ПАСПОРТ ДОСТУПНОСТИ
объекта социальной инфраструктуры (ОСИ)
№ 77

Государственное бюджетное профессиональное образовательное учреждение «Бурятский республиканский педагогический колледж»

ПАСПОРТ ДОСТУПНОСТИ
объекта социальной инфраструктуры (ОСИ)
№ 77

2.5.1	Тамбур	есть	9.1	Папка № 9 Фото 9(1)-9(9)

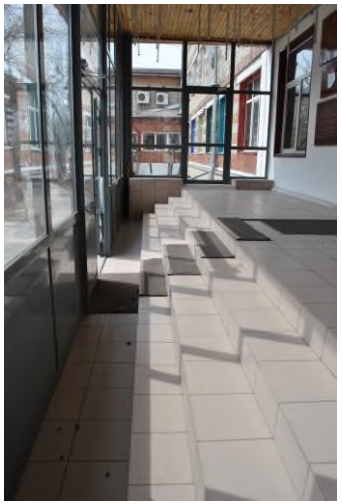
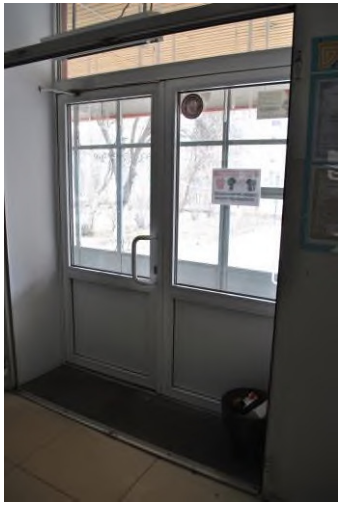
Размеры тамбура соответствуют нормам – 8,86*3,35 м.	К, О, С	Глубина тамбуров и тамбур-шлюзов при прямом движении и одностороннем открывании дверей должна быть не менее 2,45 м при ширине не менее 1,6 м. При последовательном расположении навесных дверей необходимо обеспечить, чтобы минимальное свободное пространство между ними было не менее 1,4 м плюс ширина полотна двери, открывающейся внутрь междверного пространства. Свободное пространство у двери со стороны ручки должно быть: при открывании от себя - не менее 0,3 м, при открывании к себе - не менее 0,6 м. При глубине тамбура от 1,8 м до 1,5 м (при реконструкции) его ширина должна быть не менее 2,3 м (п. 6.1.8 СП 59.13330.2016).	Не нуждается
					В тамбуре имеется ненормативная лестница - высота ступеней 0,16 м.	Все, кроме К	Все ступени лестниц в пределах одного марша должны быть одинаковыми по форме в плане, по размерам ширины проступи и высоты подъема ступеней. Поперечный уклон ступеней должен быть не более 2%. Ширина ступеней должна	Капитальный ремонт

59.13330.2016). Рекомендуется устранить перепады высоты	
					Ширина дверей тамбура 0,90 м.	К	Ширина дверных полотен и открытых проемов в стене, а также выходов из помещений и коридоров на лестничную клетку должна быть не менее 0,9 м. При глубине откоса в стене открытого проема более 1,0 м ширину проема следует принимать по ширине коммуникационного прохода, но не менее 1,2 м (п. 6.2.4 СП 59.13330.2016).	Не нуждается
					Пороги двери тамбура 0,10 м.	К, О, С.	Дверные проемы не должны иметь порогов и перепадов высот пола. При необходимости устройства порогов (при входе в жилой дом, общежитие, интернат, выходе на балкон, лоджию и т.п.) их высота или перепад высот не должны превышать 0,014 м (п. 6.2.4 СП 59.13330.2016).	Текущий ремонт
					Полотна дверей тамбура и дверные ручки не выделены контрастным цветом по отношению к прилегающим поверхностям	С	Следует использовать контрастные сочетания цветов в применяемом оборудовании (дверь - стена, ручка; санитарный прибор - пол, стена; стена - выключатели, средства визуальной информации и т.п.) (п. 6.4.1 СП 59.13330.2016).	Текущий ремонт

На прозрачных полотнах дверей тамбура отсутствуют желтые контрастные маркировки в виде кругов соответствующего диаметра	С	Прозрачные полотна дверей на входах и в здании, а также прозрачные ограждения и перегородки следует выполнять из ударостойкого безопасного стекла для строительства. На прозрачных полотнах дверей и ограждениях (перегородках) следует предусматривать яркую контрастную маркировку в форме прямоугольника высотой не менее 0,1 м и шириной не менее 0,2 м или в форме круга диаметром от 0,1 до 0,2 м. Расположение контрастной маркировки предусматривается на двух уровнях: 0,9-1,0 м и 1,3-1,4 м. Прим. Контрастную маркировку допускается заменять декоративными рисунками или фирменными знаками, узорами и т.п. той же яркости (п. 6.1.6 СП 59.13330.2016).	Текущий ремонт
					Ручки на дверях тамбура нормативные – П-образной формы	Все	Следует применять дверные ручки, запоры, задвижки и другие приборы открывания и закрывания дверей, которые должны иметь форму, позволяющую инвалиду управлять ими одной рукой и не требующую применения слишком больших усилий	Не нуждается

2.5.2	Тамбур	есть	9.2	Папка № 9 Фото 9(10)-(11)	Размеры тамбура соответствуют нормам – 2,10*1,85 м.	К, О, С	Глубина тамбуров и тамбур-шлюзов при прямом движении и одностороннем открывании дверей должна	Не нуждается

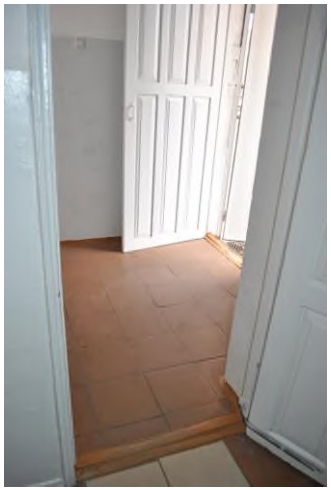
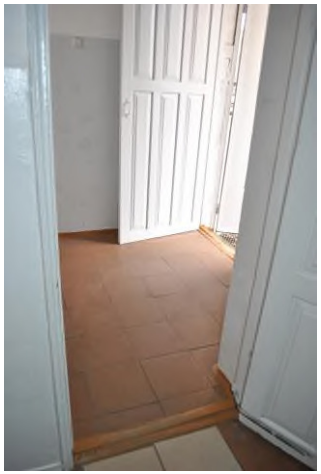
Порог двери тамбура 0,02 м.	К, О, С.	Дверные проемы не должны	Текущий

Полотно двери тамбура и дверные ручки не выделены контрастным цветом по отношению к прилегающим поверхностям	С	Следует использовать контрастные сочетания цветов в применяемом оборудовании (дверь - стена, ручка; санитарный прибор - пол, стена; стена - выключатели, средства визуальной информации и т.п.) (п. 6.4.1 СП 59.13330.2016).	Текущий ремонт
					Ручки на дверях тамбура нормативные – П-образной формы	Все	Следует применять дверные ручки, запоры, задвижки и другие приборы открывания и закрывания дверей, которые должны иметь форму, позволяющую инвалиду управлять ими одной рукой и не требующую применения слишком больших усилий или значительных поворотов руки в запястье (п. 6.4.3 СП 59.13330.2016).	Не нуждается

3.6.1	Пути эвакуации (в т.ч. зоны безопасности) – эвакуационный выход № 1	есть	13.1	Папка № 13.1 Фото 13.1(1)-13.1(10)

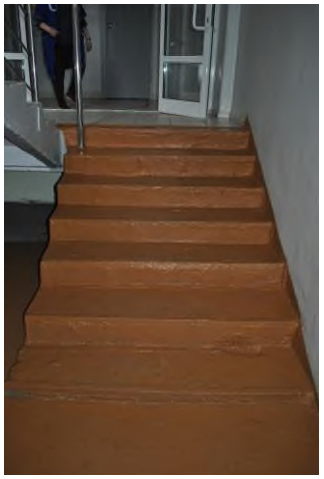
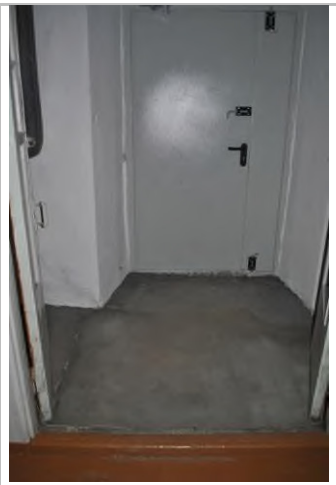
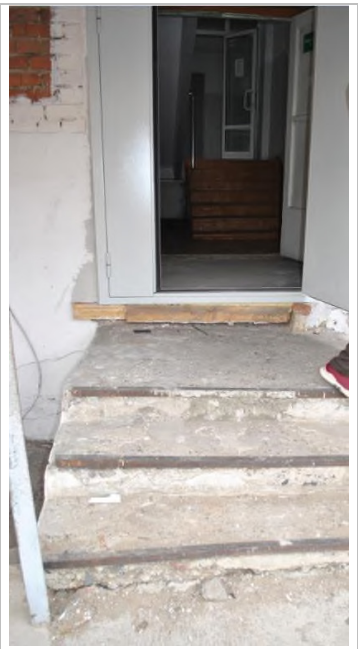
Отсутствуют поручни на лестнице к эвакуационному выходу. На лестничном марше, на краях ступеней отсутствует контрастно-тактильная разметка.	С, О	Поручни следует располагать на высоте 0,9 м (п. 6.2.11 СП 59.13330.2016) На проступях верхней и нижней ступеней каждого марша эвакуационных лестниц в общественных и производственных зданиях и сооружениях, доступных МГН, должны быть нанесены контрастные или контрастные фотолюминесцентные полосы в соответствии с требованиями 6.2.8. Поручни лестниц на путях эвакуации в общественных зданиях и сооружениях должны контрастировать с окружающей средой. В условиях темноты они должны иметь яркостный контраст за счет применения фотолюминесцентных материалов либо источников искусственной подсветки (п. 6.2.29 СП 59.13330.2016).	Текущий ремонт

На двери тамбура эвакуационного выхода ручки П-образной формы, на внешней двери –	Все	Следует применять дверные ручки, запоры, задвижки и другие приборы открывания и закрывания дверей, которые	Не нуждается

ступеней и не должен превышать 12 ступеней (п. 5.1.12 СП 59.13330.2016).	
					Нет поручней и бортиков вдоль перепада высоты на входной площадке и на лестнице	К, С, О	Вдоль обеих сторон всех пандусов и открытых лестниц, а также у всех перепадов высот горизонтальных поверхностей более 0,45 м необходимо устанавливать ограждения с поручнями. Поручни следует располагать на высоте 0,9 м, у пандусов - дополнительно и на высоте 0,7 м (п. 6.2.11 СП 59.13330.2016).	Текущий ремонт
					Перед лестницей имеются опоры навесного козырька без предупредительного кругового мощения, контрастного выделения	С	Перед колоннами должен устанавливаться предупреждающий указатель "Внимание, прямо по ходу движения - непреодолимое препятствие или зона, закрытая для движения". Указатель глубиной от 0,50 до 0,60 м, обустроенный перед препятствием на всю его ширину. Ширина указателя перед одиночными опорами, колоннами - не менее 0,60 м. Рифы типа усеченных конусов, усеченных куполов, цилиндров, расположенных в шахматном порядке (рисунок А.2, приложение А). На расстоянии 0,30 м от	Текущий ремонт

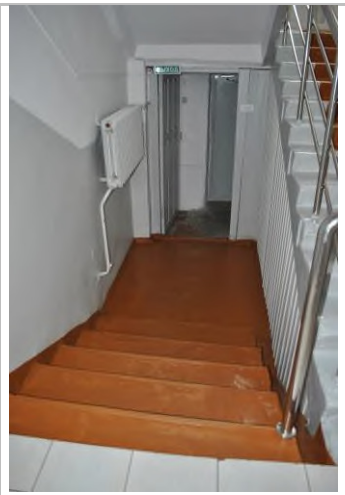
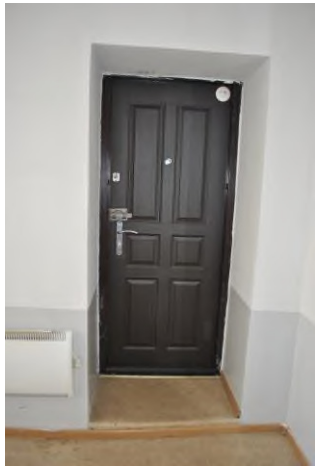
краях ступеней отсутствует контрастно-тактильная разметка.		марша эвакуационных лестниц в общественных и производственных зданиях и сооружениях, доступных МГН, должны быть нанесены контрастные или контрастные фотолюминесцентные полосы в соответствии с требованиями 6.2.8. Поручни лестниц на путях эвакуации в общественных зданиях и сооружениях должны контрастировать с окружающей средой. В условиях темноты они должны иметь яркостный контраст за счет применения фотолюминесцентных материалов либо источников искусственной подсветки (п. 6.2.29 СП 59.13330.2016).	
					Ширина двери тамбура эвакуационного выхода 0,90 м, ширина внешней двери – 0,90 м.	Все	Ширина дверных полотен и открытых проемов в стене, а также выходов из помещений и коридоров на лестничную клетку должна быть не менее 0,9 м. При глубине откоса в стене открытого проема более 1,0 м ширину проема следует принимать по ширине коммуникационного прохода, но не менее 1,2 м. Полотно двери на путях эвакуации должно иметь окраску, контрастную со стеной (п. 6.2.23 СП 59.13330.2016).	Не нуждается

Высота дверного порога тамбура 0,03 м, высота порога внешней двери 0,11 м.	К, О, С.	Дверные проемы не должны иметь порогов и перепадов высот пола. При необходимости устройства порогов (при входе в жилой дом, общежитие, интернат, выходе на балкон, лоджию и т.п.) их высота или перепад высот не должны превышать 0,014 м (п. 6.2.4 СП 59.13330.2016).	Текущий ремонт
					В тамбуре эвакуационного выхода и на входной площадке отсутствуют неровности пола	Все	Поверхности покрытий входных площадок и тамбуров должны быть твердыми, не допускать скольжения при намокании и иметь поперечный уклон в пределах 1 % – 2 % (п. 6.1.4 СП 59.13330.2016).	Не нуждается
					Двери эвакуационных выходов открываются по ходу движения	Все	Двери эвакуационных выходов и двери, расположенные на путях эвакуации должны открываться по направлению выхода из здания (п. 4.2.22 СП 1.13130.2020 Системы противопожарной защиты. Эвакуационные пути и выходы)	Не нуждается

Двери эвакуационных выходов открываются по ходу движения	Все	Двери эвакуационных выходов и двери, расположенные на путях эвакуации должны открываться по направлению выхода из здания (п. 4.2.22 СП 1.13130.2020 Системы противопожарной защиты. Эвакуационные пути и выходы)	Не нуждается
					На дверях эвакуационных выходов запоры не нажимного действия	Все	В качестве дверных запоров на путях эвакуации следует предусматривать ручки нажимного действия (п. 6.1.5 СП 59.13330.2016).	Текущий ремонт
					На дверях эвакуационного выхода ручки нажимного действия	Все	Следует применять дверные ручки, запоры, задвижки и другие приборы открывания и закрывания дверей, которые должны иметь форму, позволяющую инвалиду управлять ими одной рукой и не требующую применения слишком больших усилий или значительных поворотов руки в запястье (п. 6.4.3 СП 59.13330.2016).	Не нуждается
					На прозрачном полотне двери нет желтой контрастной маркировки в виде круга соответствующего диаметра	С	Прозрачные полотна дверей на входах и в здании, а также прозрачные ограждения и перегородки следует выполнять из ударостойкого безопасного стекла для строительства. На	Текущий ремонт

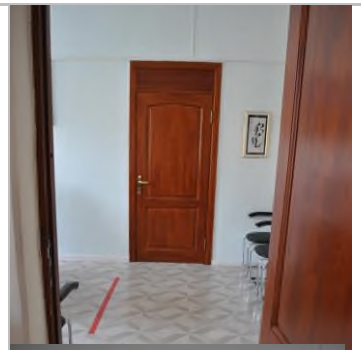
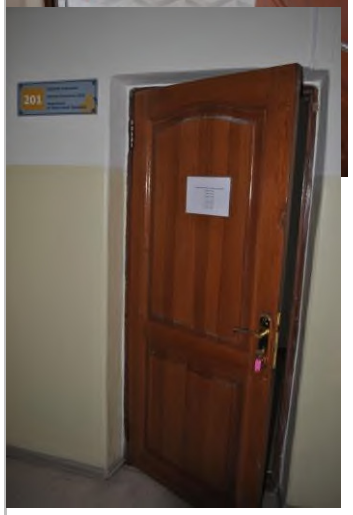
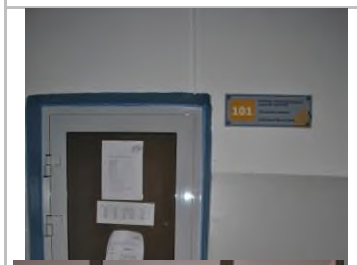
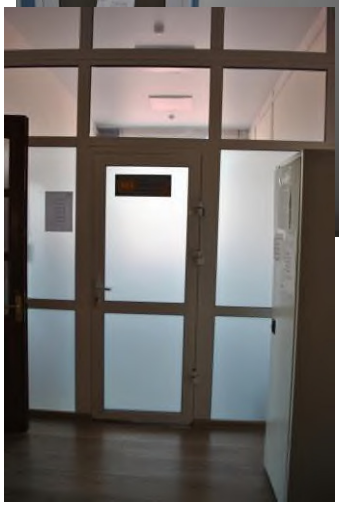
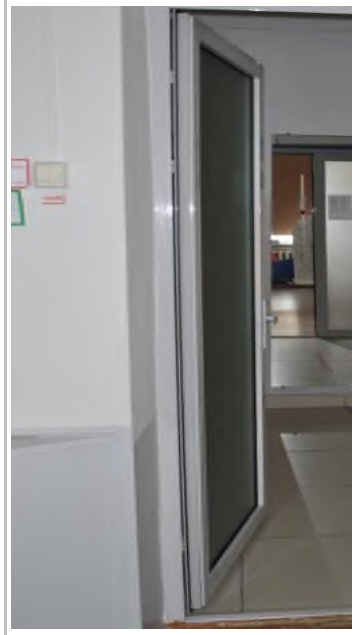
м, порог 0,015 м. № 102 – ширина двери 0,75 м, порог 0,015 м. № 105 – ширина двери 0,82 м, порог 0,015 м. № 108– ширина двери 0,90 м, порога 0,02 м. № 109 – ширина двери 0,82 м, порог 0,015 м. № 110 – ширина двери 0,82 м, порог 0,015 м. № 111 – ширина двери 0,82 м, порог 0,015 м. № 113 – ширина двери в приемную 0,81 м, порог 0,02 м, ширина двери в кабинет директора 0,89, порога нет. № 201 – ширина дверей 0,76 м, порог 0,03 м. № 208 – ширина двери 0,75 м, порог 0,04 м. № 303 – ширина двери 0,77 м, порог 0,03 м. № 306 – ширина двери 0,80 м, порог 0,04 м. № 311 – ширина двери 0,77 м, порога нет. № 312 – ширина рабочей створки двери 0,70 м, порог 0,02 м. № 313 – ширина двери 0,77 м, порог 0,03 м. № 315 – ширина двери 0,80 м, порог 0,02 м. № 316 – ширина двери 0,88		клетку должна быть не менее 0,9 м. Дверные проемы не должны иметь порогов и перепадов высот пола. При необходимости устройства порогов (при входе в жилой дом, общежитие, интернат, выходе на балкон, лоджию и т.п.) их высота или перепад высот не должны превышать 0,014 м (п. 6.2.4 СП 59.13330.2016).

м, порог 0,04 м. № 317 – ширина рабочей створки двери 0,70 м, порог 0,04 м. № 404 – ширина двери 0,85 м, порог 0,04 м. № 406 – ширина двери 0,85 м, порог 0,04 м.

Не все полотна дверей выделены контрастно по отношению к прилегающим поверхностям (каб. № 108, 213, 311) Дверные ручки в кабинеты не выделены контрастным цветом	С	Следует использовать контрастные сочетания цветов в применяемом оборудовании (дверь - стена, ручка; санитарный прибор - пол, стена; стена - выключатели, средства визуальной информации и т.п.) (п. 6.4.1 СП 59.13330.2016).	Текущий ремонт
					На дверях кабинетов ручки нормативные – нажимного действия На двери кабинета № 108 (касса) нет дверной ручки	Все	Следует применять дверные ручки, запоры, задвижки и другие приборы открывания и закрывания дверей, которые должны иметь форму, позволяющую инвалиду управлять ими одной рукой и не требующую применения слишком больших усилий или значительных поворотов руки в запястье (п. 6.4.3 СП 59.13330.2016).	Текущий ремонт

Высота выключателей в кабинетах – 1,60 м	Все	Приборы для открывания и закрывания дверей, горизонтальные поручни, а также ручки, рычаги, краны и кнопки различных аппаратов, отверстия торговых, питьевых и билетных автоматов, отверстия для чип-карт и других систем контроля, терминалы и рабочие дисплеи и прочие устройства, которыми могут воспользоваться МГН внутри здания, следует устанавливать на высоте не более 1,1 м и не менее 0,85 м от пола и на расстоянии не менее 0,6 м от боковой стены помещения или другой вертикальной плоскости (п. 6.4.2 СП 59.13330.2016).	Текущий ремонт
					На прозрачных полотнах пластиковых дверей нет желтой контрастной маркировки в виде круга соответствующего диаметра	С	Прозрачные полотна дверей на входах и в здании, а также прозрачные ограждения и перегородки следует выполнять из ударостойкого безопасного стекла для строительства. На прозрачных полотнах дверей и ограждениях (перегородках) следует предусматривать яркую контрастную маркировку в форме прямоугольника высотой не менее 0,1 м и шириной не менее 0,2 м или в	Текущий ремонт

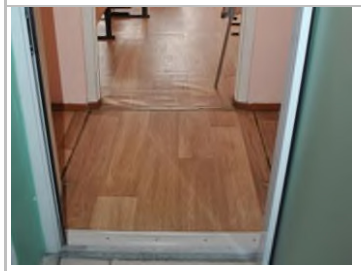
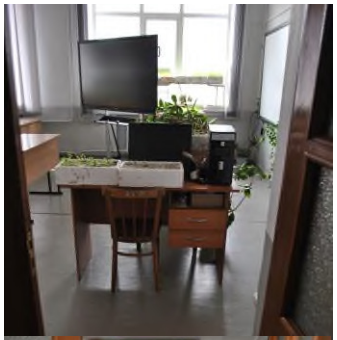
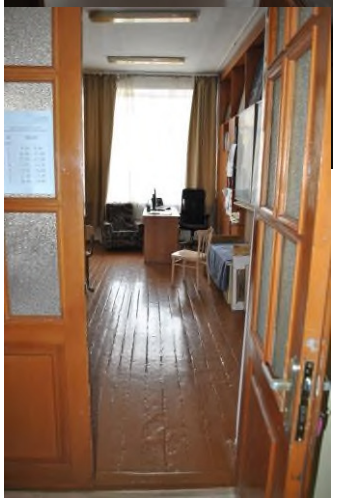
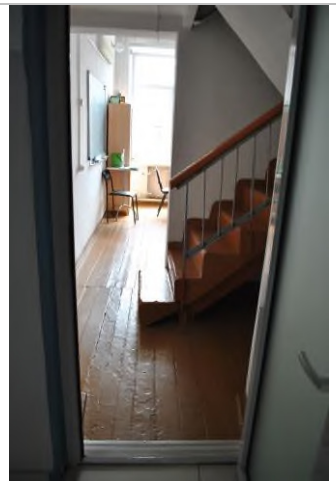
Ширина дверей во многие аудитории меньше 0,90 м, имеются дверные пороги: № 102 – ширина двери 0,90 м, порог 0,015 м. № 103 – ширина двери 0,72 м, порог 0,05 м. № 104 – ширина двери 0,75	Все	Ширина дверных полотен и открытых проемов в стене, а также выходов из помещений и коридоров на лестничную клетку должна быть не менее 0,9 м. Дверные проемы не должны	Текущий ремонт

м, порог 0,015 м. № 106 – ширина двери 0,74 м, порог 0,015 м. № 107 – ширина двери 0,90 м, порог 0,015 м. № 202 – ширина рабочей створки двери 0,70 м, порог 0,04 м. № 203 – ширина рабочей створки двери 0,70 м, порог 0,06 м. № 204 – ширина рабочей створки двери 0,70 м, порог 0,04 м. № 205 – ширина двери 0,75 м, порог 0,03 м. № 207 – ширина рабочей створки двери 0,70 м, порог 0,04 м. № 208 – ширина рабочей створки двери 0,70 м, порог 0,04 м. № 210 – ширина двери 0,90 м, порог 0,08 м. № 212 – ширина двери 0,70 м, порог, 0,04 м. № 214 – ширина двери 0,85 м, порог 0,015 м. № 304 – ширина двери 0,75, 0,80 м, порог 0,015 м. № 305 – ширина рабочей створки двери 0,70 м, порог 0,05 м. № 307 – ширина двери 0,65 м, порога нет. № 308 – ширина рабочей		иметь порогов и перепадов высот пола. При необходимости устройства порогов (при входе в жилой дом, общежитие, интернат, выходе на балкон, лоджию и т.п.) их высота или перепад высот не должны превышать 0,014 м (п. 6.2.4 СП 59.13330.2016).

створки двери 0,70 м, порог 0,06 м. № 309 – ширина рабочей створки двери 0,70 м, порог 0,03 м. № 310 – ширина двери 0,90 м, порог 0,015 м. № 314 – ширина двери 0,80 м, порог 0,04. № 318 – ширина рабочей створки двери 0,70 м, порог 0,04 м. № 401 – ширина рабочей створки двери 0,70 м, порог 0,03 м. № 402 – ширина рабочей створки двери 0,70 м, порог 0,04 м. № 403 – ширина двери 0,85 м, порог 0.04 м. № 405 – ширина рабочей створки двери 0,70 м, порог 0,03 м. № 408 - ширина рабочей створки двери 0,70 м, порог 0,03 м. № 409 – ширина двери 0,80 м, порог 0,03 м. № 410 – ширина двери 0,95 м, порога нет. № 411 – ширина дверей 0,75 м, порог 0,05 м. № 412 – ширина дверей 0,80 м, порог 0,07 м. № 413 – ширина двери 0,98 м, порога нет.

Высота выключателей в учебных аудиториях – 1,60 м.	Все	Приборы для открывания и закрывания дверей, горизонтальные поручни, а также ручки, рычаги, краны и кнопки различных аппаратов, отверстия торговых, питьевых и билетных автоматов, отверстия для чип-карт и других систем контроля, терминалы и рабочие дисплеи и прочие устройства, которыми могут воспользоваться МГН внутри здания, следует устанавливать на высоте не более 1,1 м и не менее 0,85 м от пола и на расстоянии не менее 0,6 м от боковой стены помещения или другой вертикальной плоскости (п. 6.4.2 СП 59.13330.2016).	Текущий ремонт
					В аудитории № 106 имеется лестница на 2-ой этаж, с крутыми ступенями – высота до 0,18 м, с поручнем не округлого сечения, без контрастных полос на краях, нижняя ступень расположена на пути движения, не выделена контрастным цветом.	О, С	При перепаде высот пола в здании или сооружении следует предусматривать лестницы, пандусы или подъемные устройства, доступные для МГН. Ступени лестниц должны быть ровными, без выступов и с шероховатой поверхностью. Ребро ступени должно иметь закругление радиусом не более 0,05 м. Боковые края ступеней, не примыкающие к стенам, должны иметь бортики высотой не менее	Текущий ремонт

4.2.4	Зальная форма обслуживания – конференц-зал, 3 этаж	Есть	14.6	Папка № 14.6 Фото 14.6(1)-14.6(5)

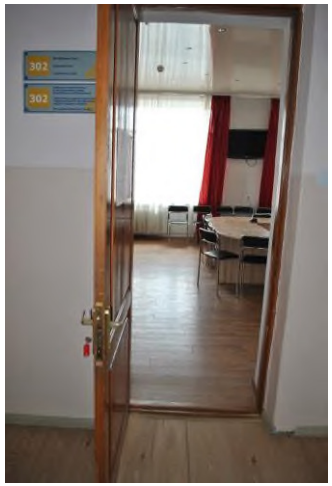
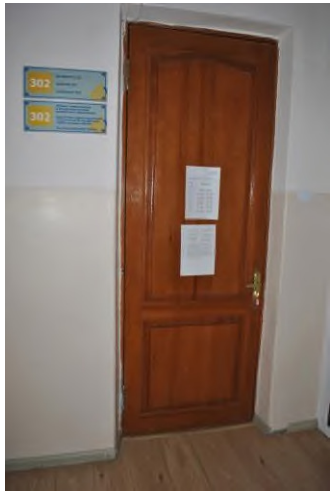
Информирующие обозначения конференц-зала расположены высоко, не со стороны дверной ручки, не продублированы рельефными знаками	Все	Информирующие тактильные таблички для людей с нарушением зрения с использованием рельефных знаков и символов, а также рельефно-точечного шрифта Брайля должны размещаться рядом с дверью со стороны дверной ручки на высоте от 1,2 до 1,6 м перед входами во внутренние помещения, в которых оказываются услуги, с указанием номера и назначения помещения (п. 6.5.9 СП 59.13330.2016).	Текущий ремонт
					Ширина двери в конференц-зал 0,80 м. Порог двери в конференц-зал 0,04 м.	Все	Ширина дверных полотен и открытых проемов в стене, а также выходов из помещений и коридоров на лестничную клетку должна быть не менее 0,9 м. При глубине откоса в стене открытого проема более 1,0 м ширину проема следует принимать по ширине коммуникационного прохода, но не менее 1,2 м	Текущий ремонт

Полотно двери конференц-зала контрастно к прилегающим поверхностям Ручки двери недостаточно контрастные	С	Следует использовать контрастные сочетания цветов в применяемом оборудовании (дверь - стена, ручка; санитарный прибор - пол, стена; стена - выключатели, средства визуальной информации и т.п.) (п. 6.4.1 СП 59.13330.2016).	Текущий ремонт
					На дверях конференц-зала ручки нормативные – нажимного действия	Все	Следует применять дверные ручки, запоры, задвижки и другие приборы открывания и закрывания дверей, которые должны иметь форму, позволяющую инвалиду управлять ими одной рукой и не требующую применения слишком больших усилий или значительных поворотов руки в запястье (п. 6.4.3 СП 59.13330.2016).	Не нуждается

В зале не предусмотрены места для размещения зрителей с инвалидностью по слуху	Г	В каждом зале со звуковой системой должна быть система усиления звука, индивидуальная или коллективного пользования (п.8.1.9 СП 59.13330.2016) Часть обычных кресел в зале рекомендуется оборудовать специальными фиксирующими и опорными приспособлениями. Эти кресла из числа остальных следует выделить цветом, а в рядах напротив них поместить соответствующие визуальные указатели (п. 2.14 СП 35-103-2001 Общественные здания и сооружения, доступные маломобильным посетителям	Текущий ремонт
					Конференц-зал оборудован переносными креслами без подлокотников, имеют опору для спины	Все	В зрительных залах, оборудованных стульями или скамьями, должны иметься сиденья с подлокотниками, из расчета не менее одного стула с подлокотником на пять стульев без подлокотников. Скамьи должны обеспечивать надежную опору для спины и пространство под сиденьем глубиной не менее 1/3 глубины скамьи (п. 8.6.3 СП 59.13330.2016).	Текущий ремонт
